Informe Consolidado de Solicitud de Aclaraciones, Rectificaciones y/o Ampliaciones a la Declaración de Impacto Ambiental del Proyecto "Edificio Refugio Nevados de Chillán"

Nombre del Titular : Turismo Ñuble S.A
Nombre del Representante Legal : Manuel Alfredo Dinamarca Piña
Dirección : Camino Nevados de Chillán Km 73 Refugio Nevados Pi

El presente Informe Consolidado de Solicitud de Aclaraciones, Rectificaciones o Ampliaciones a la Declaración de Impacto Ambiental del proyecto "Edificio Refugio Nevados de Chillán", contiene las observaciones generadas en virtud de la revisión de la Adenda.

Figura 4.13. Área de influencia Turismo

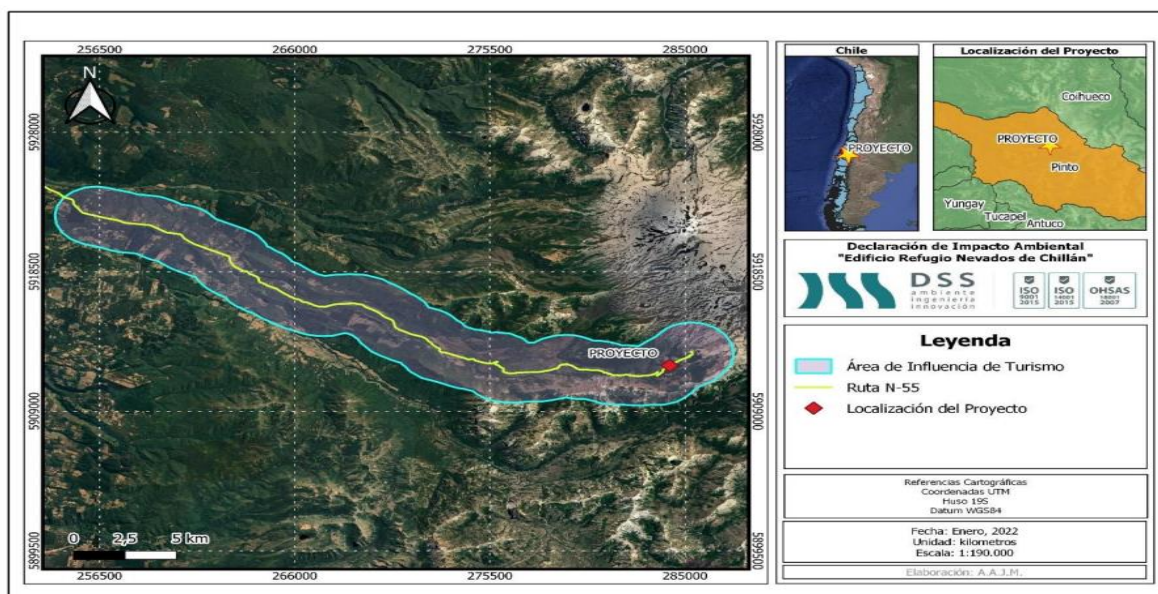
- 4.33. Con dichos antecedentes y volviendo a los contenidos del proyecto “Edificio Refugio Nevados de Chillán”, al revisar el punto 4.2 “DETERMINACIÓN JUSTIFICACIÓN DEL ÁREA DE INFLUENCIA DEL PROYECTO O ACTIVIDAD, INCLUYENDO UNA DESCRIPCIÓN GENERAL DE LA MISMA, CONFORME A LO SEÑALADO EN EL ARTÍCULO 18 LETRA D) DEL D.S. N°40/2012” de la DIA “Edificio Refugio Nevados de Chillán” se revisaron las áreas de influencia del proyecto. En el caso particular del punto “4.2.5.2 Valor Paisajístico – turismo” de la DIA “Edificio Refugio Nevados de Chillán” se indicó que *“Para delimitar el área de influencia, se tendrá en cuenta que al ingresar a donde se emplazara el proyecto solo se tiene la ruta N-55, salvo desde un punto en la carretera donde interseca con la Ruta N-627 que proviene desde la comuna de San Ignacio en dirección al proyecto, por lo cual teniendo en cuenta la distancia de la ruta N-55 a los atractivos turísticos y desde donde se transforma en la única ruta para llegar al proyecto, se determinó crear un área de influencia de 2 km alrededor de la ruta N-55.”*

Al revisar distintas imágenes de la localización del proyecto, como la figura N° 4.55 Distribución Espacial de la población de la Comuna, y la imagen del plano de la Figura N° 4.13. “Área de influencia Turismo” de la DIA permiten identificar que se extiende parte del área de influencia del proyecto, en particular la de turismo, en el sector de Recinto, donde se ha identificado por antecedentes de otros proyectos en evaluación (Estudio de Impacto Ambiental Embalse Zapallar) que habitan dos familias indígenas, entre ellas algunas integrantes de la Asociación indígena Rukalaf.
